Van: [redacted]
Aan: [redacted]
Cc:
Onderwerp: RE: Re[5]: 2e verzoek om aanpassing aanvraag omgevingsvergunning Frans van Mierisstraat 131 - OLO 5578189 - Z2020-Z055886
Datum: dinsdag 25 mei 2021 12:35:35
Bijlagen: image001.jpg

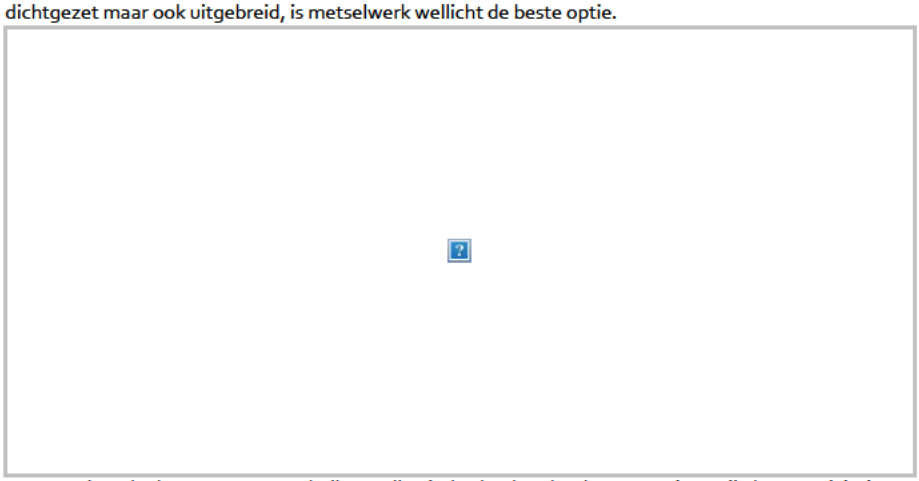
De opmerking uit het vorige advies over de voorkeur voor een glazen pui (o.a. in de blauwe cirkel) kunt u letterlijk interpreteren als de meest wenselijke optie, maar is geen hard advies. Binnen de architectuureenheid zijn namelijk ook al voorbeelden waarbij het balkon met metselwerk is dichtgezet (o.a. in de rode cirkel). Dus uw voorstel om hierbij aan te sluiten is daarom ook mogelijk. De keuze is uiteindelijk aan u en uw opdrachtgever. In dit specifieke geval, waarbij niet alleen het balkon wordt dichtgezet maar ook uitgebreid, is metselwerk wellicht de beste optie.

De openslaande deuren met Frans balkon vallen inderdaad onder de vergunningsvrije bouwactiviteiten.
Wij zullen ons advies aanpassen en verstrekken aan [redacted] voor verdere afwikkeling.
Met vriendelijke groet,
[redacted]
Commissiesecretaris subcommissie 2
Commissie Ruimtelijke Kwaliteit
Ruimte en Duurzaamheid
Gemeente Amsterdam
[redacted]
Weesperplein 8, 1018 XA Amsterdam
www.crk.amsterdam.nl
Werkdagen: ma, di, wo, do
Op dit bericht is een proclaimer van toepassing:
www.amsterdam.nl/proclaimer
